Søknad om endring av godkjent detaljplan

420kV ledning Skaidi-Hammerfest

Figur 1 Oversiktskart Skaidi

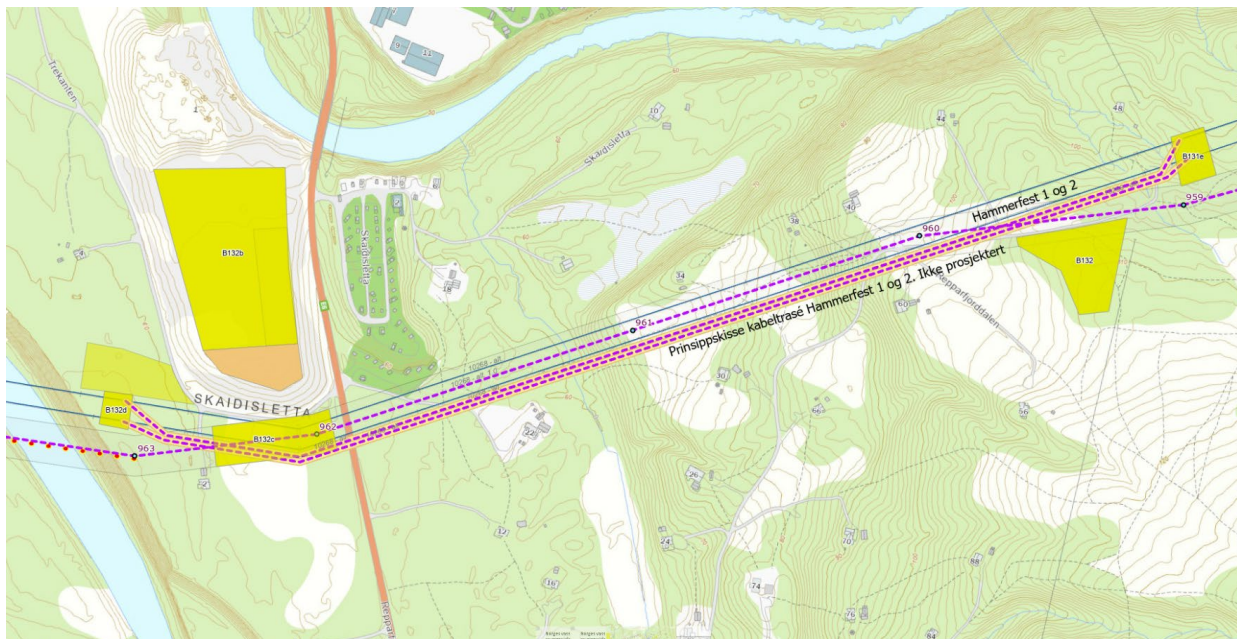
Den omsøkte endringen gjelder tillatelse til 30m midlertidig inngrepssone langs kabeltrase sammenliknet med løsning vist i godkjent detaljplan.

Plasseringen av ny omsøkt løsning er vist i Figur 1. I Figur 2 vises inngrepssone.

Figur 2 Prinsippskisse kabelgrøft og inngressone

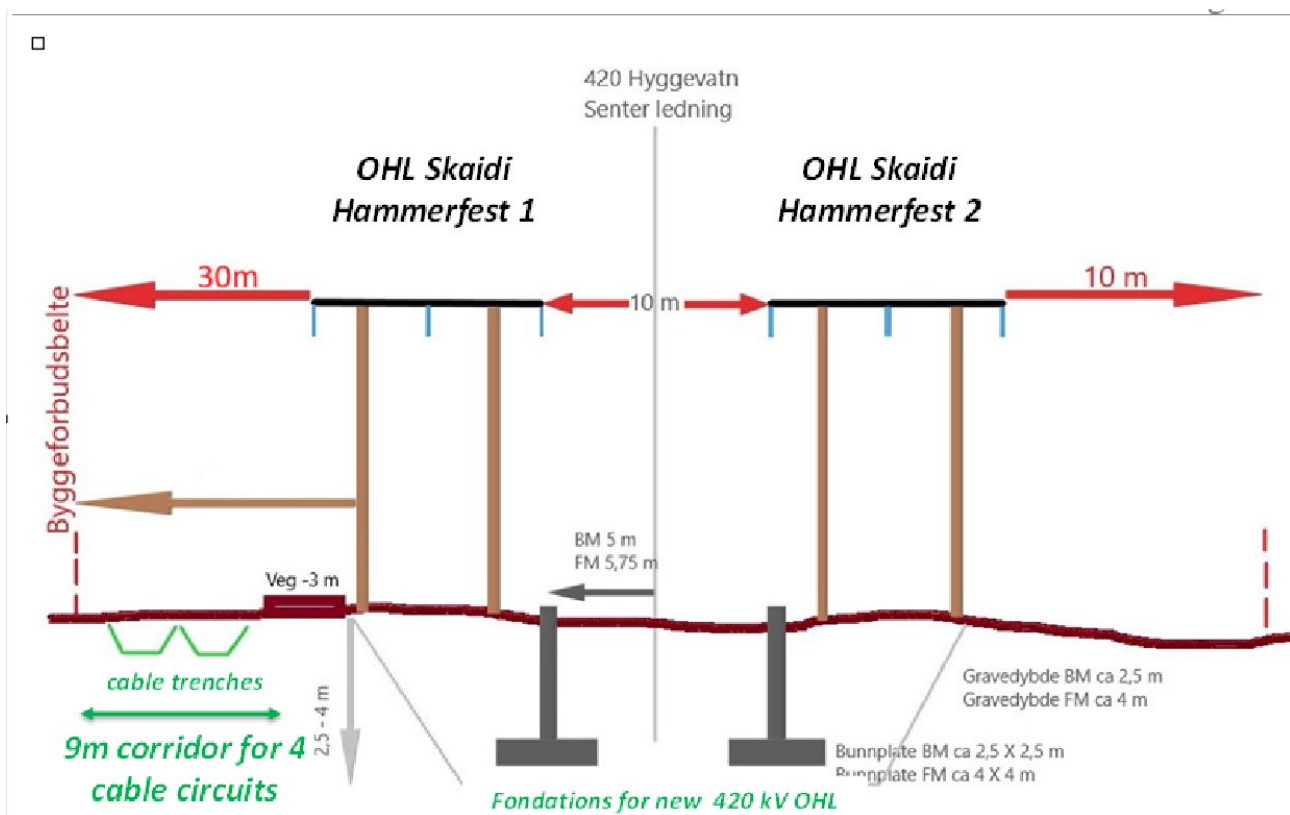
Det er anslått areal på om lag 30 m bredde totalt langs kabelgrøft, og arealet er noe begrenset da det ikke kan arbeides under spenningsatt ledning mens kabelarbeidet pågår.

Behovet for endringen skyldes behov for mellomlagring av masser og midlertidig anleggsvei. Endringen vurderes som mer hensiktsmessig enn opprinnelig løsning. Det settes fortsatt samme krav til tilbakeføring av terrenget. Eventuelle overskuddsmasser blir transportert bort til godkjent deponi.
